INFORME DE CONTROL ESPECÍFICO N° 006-2021-2-0428-SCE

SERVICIO DE CONTROL ESPECIFICO A HECHOS CON PRESUNTA IRREGULARIDAD A MUNICIPALIDAD DISTRITAL DE COPA

"EJECUCIÓN DE LA OBRA "CREACIÓN DEL ESTADIO MUNICIPAL EN EL SECTOR DE TUPIOC DE LA LOCALIDAD DE COPA, DISTRITO DE COPA, PROVINCIA DE CAJATAMBO, DEPARTAMENTO DE LIMA", META: MEJORAMIENTO DEL CAMPO DEPORTIVO, INSTALACIÓN DE CERCO PERIMÉTRICO, CONSTRUCCIÓN DE TRIBUNA Y MURO DE CONTENCIÓN. CON CÓDIGO ÚNICO DE INVERSIÓN N° 2302600."

LA ENTIDAD APROBÓ EL EXPEDIENTE TÉCNICO SIN CEÑIRSE A LOS PARÁMETROS BAJO EL CUAL FUE OTORGADA LA VIABILIDAD, EJECUTANDO LA OBRA SIN CONTAR CON LA ASIGNACIÓN PRESUPUESTAL, PERSONAL TÉCNICO ADMINISTRATIVO Y EQUIPOS NECESARIOS PARA SU EJECUCIÓN, INOBSERVANDO LO ESTABLECIDO EN LA RESOLUCIÓN DE CONTRALORÍA N.°195-88-CG DE 18 DE JULIO DE 1988; ASÍ COMO REALIZAR EL PAGO DE CONTRATACIÓN DE BIENES Y SERVICIOS SIN CUMPLIR LAS ESPECIFICACIONES TÉCNICAS Y EL METRADO REQUERIDO, OCASIONANDO UN PERJUICIO ECONÓMICO A LA ENTIDAD POR LA SUMA DE S/ 111 408,00.

Imagen n.° 5
Vista de la tribuna debajo de talud de cerro con desprendimiento de rocas y riesgo de derrumbe

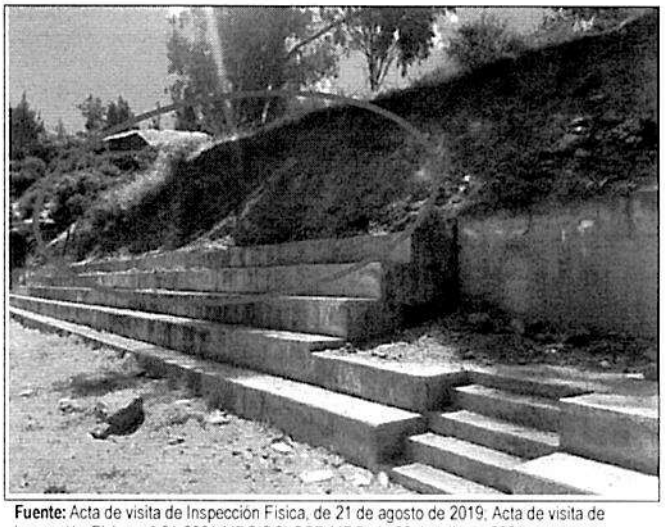
Asimismo, respecto al componente "Muro de Contención de Concreto Armado", se redujo la longitud de 39.00 ml a 3.50 ml, lo cual generó que la construcción de las graderías debajo del talud del cerro no cuente con un muro de contención que proteja a los espectadores de los derrumbes o deslizamientos y que presente alto riesgo a la integridad de las personas concurrentes (según se muestra en las imagen n.°5); por lo que, se habría inobservado el inciso a) del ítem 10.2 de las Responsabilidades de la Unidad Ejecutora de la Directiva n.°001-2011-EF/68.01 Directiva General del Sistema Nacional de Inversión Pública, aprobada mediante Resolución Directoral n.°003-2011-EF/68.01 de 9 de abril de 2011, que indica lo siguiente:

Imagen n.° 11
Vista del área de campo sin sembrado de Grass en Champa.

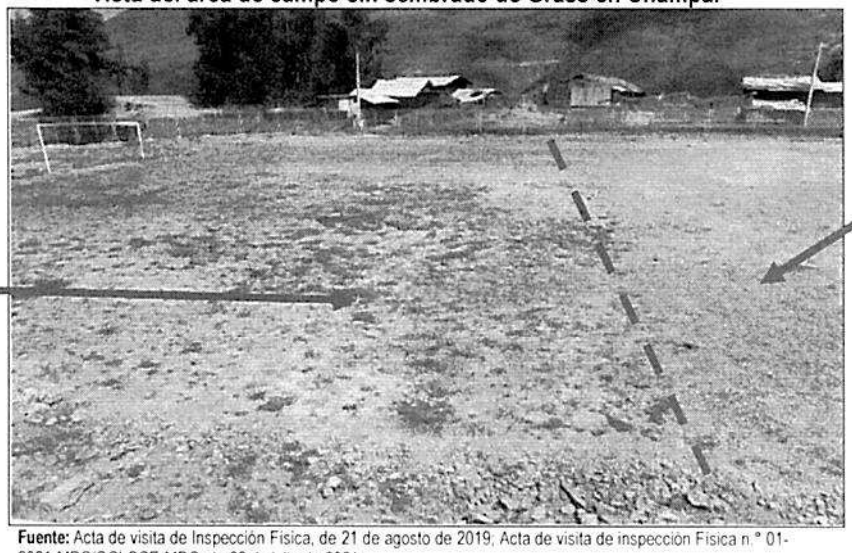
Vista de 966.00 m2 de área sin sembrado de Grass en champa y sin la tierra de chacra.

Imagen 12, 13, 14 y 15
Vista de los arcos de futbol que no cumplen las especificaciones técnicas y con presencia de óxido avanzado.

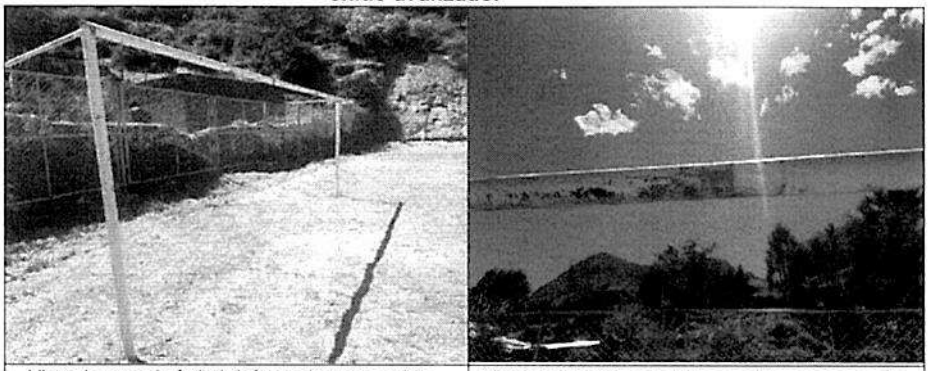
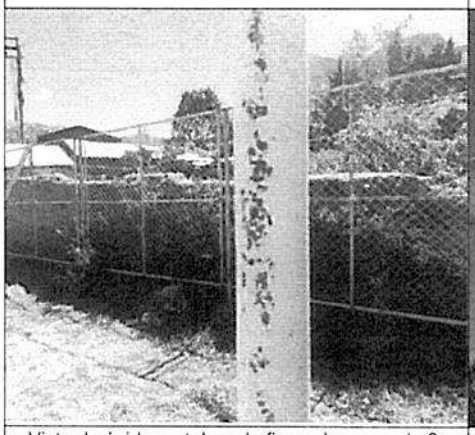
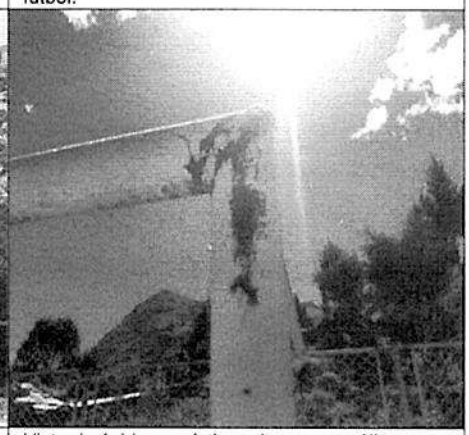
Vista de arco de futbol deformado y con oxido.

Vista de empalme de tubo metálico en arcos de futbol.

Vista de óxido en tubos de fierro de negro de 3 pulgadas de diámetro en arco de futbol.

Vista de óxido en vértices de arco metálico.

Imagen n.° 19
Vista del Cerco Metálico, donde se evidencia los dados de anclaje descubiertos y expuestos

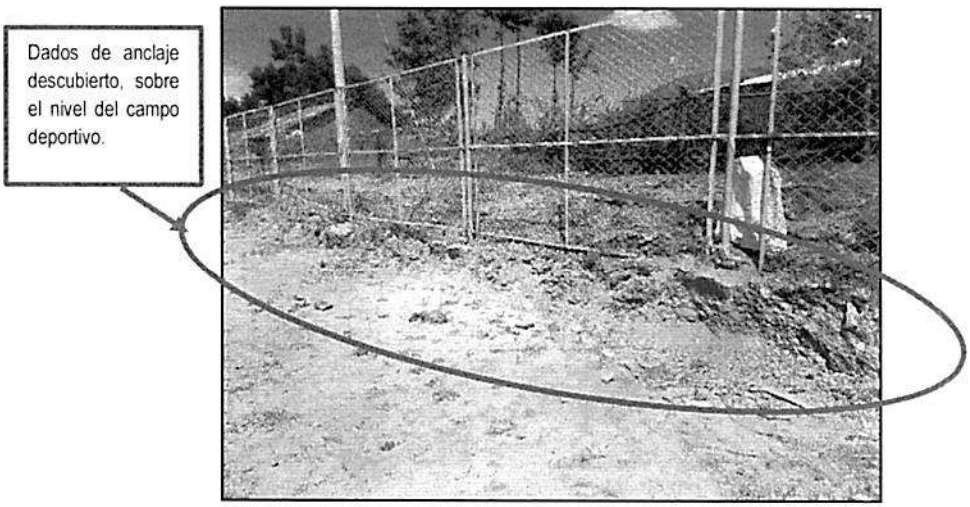
Las siguientes vistas fotográficas muestran el cerco metálico con presencia de óxido y el tipo de material distinto a lo especificado en el expediente técnico:

Imagen n.° 20 y 21
Vista de los marcos metálicos con perfil de 1 ¼" x1 ¼" y reforzamiento intermedio con tubos de fierros negros de sección cuadrada de 1"x1", todos oxidados.

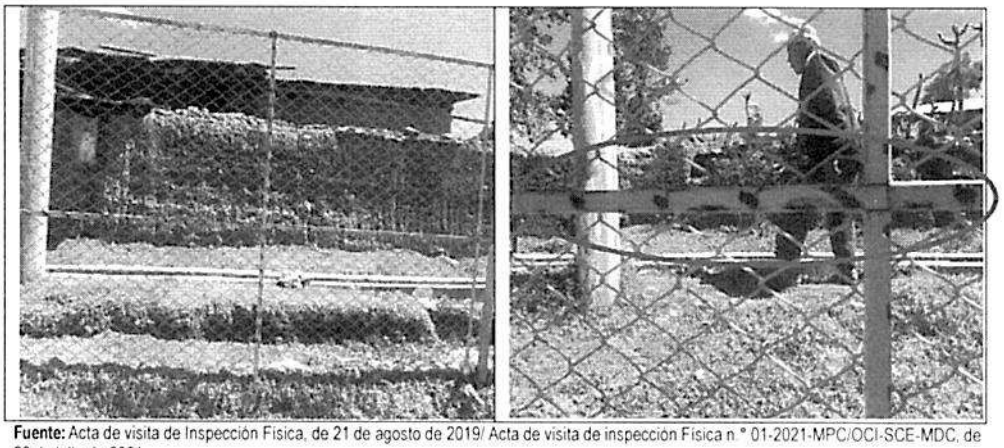
Sobre los hechos expuestos en relación al **Componente 2**, y de la evaluación técnica realizada al proceso constructivo del citado componente, se ha evidenciado que las características ejecutadas difieren respecto a lo establecido en el expediente técnico aprobado **(Apéndice n.°9)**, así como las especificaciones técnicas y planos, ello en tanto que los bienes y servicios contratados no cumplieron con tales especificaciones, toda vez que no se cumplió con el diámetro y tipo de material de los tubos metálicos; asimismo, los marcos metálicos eran distintos al requerido y de un material con menor protección al óxido.

Imagen n.° 33, 34, 35 y 36
Vista de la Gradería y Estrado

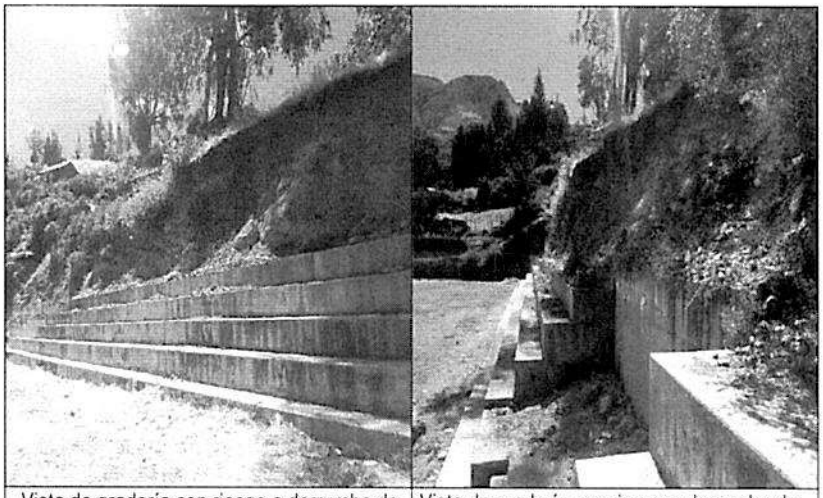
Durante las visitas de inspección física realizadas el 21 de agosto de 2019 **(Apéndice n.°79)**, y el 22 de julio de 2021 **(Apéndice n.°80)**, no se ha logrado verificar las características constructivas del componente, en tanto que la estructura se encuentra rellenada con tierra natural, impidiendo verificar la sección transversal y el tipo de material, en tanto que se requiere realizar ensayos de esclerómetro para determinar la calidad del concreto.

Vista de gradería con riesgo a derrumbe de cerro.	Vista de gradería con riesgo a derrumbe de cerro.
Vista de gradería.	Vista de gradería con riesgo a derrumbe de cerro.
